改善箇所説明図

【改善対象部位詳細】

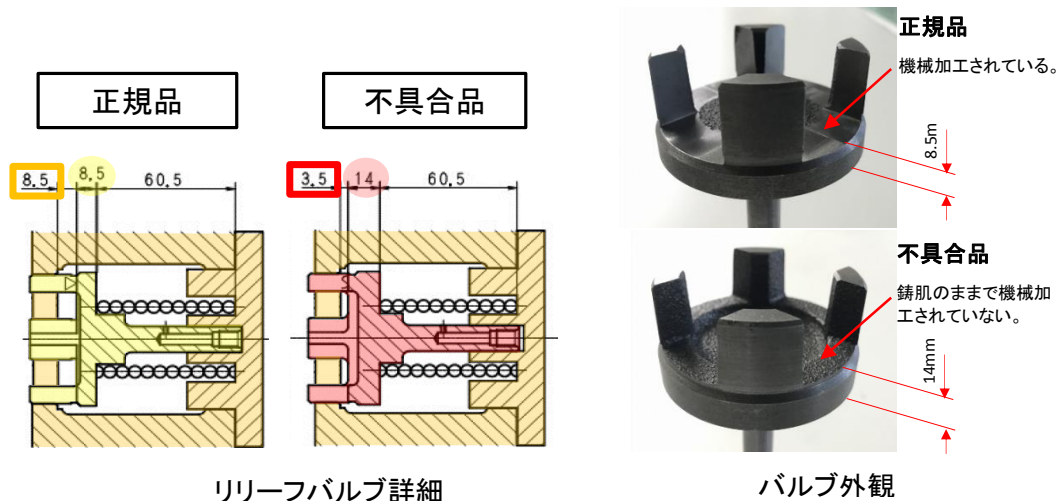
タンクローリーの積荷排出用ギヤポンプのリリースバルブにおいて、バルブの加工が不適切なため、排出作業中に管路内の圧力が高くなることがある。そのため、ギヤポンプ本体や配管の継ぎ目より積荷がもれるおそれがある。

全車両、リリースバルブを良品に交換する。なお、車両の状態によりバルブ単体交換が難しい場合は、ギヤポンプ一式を交換する。
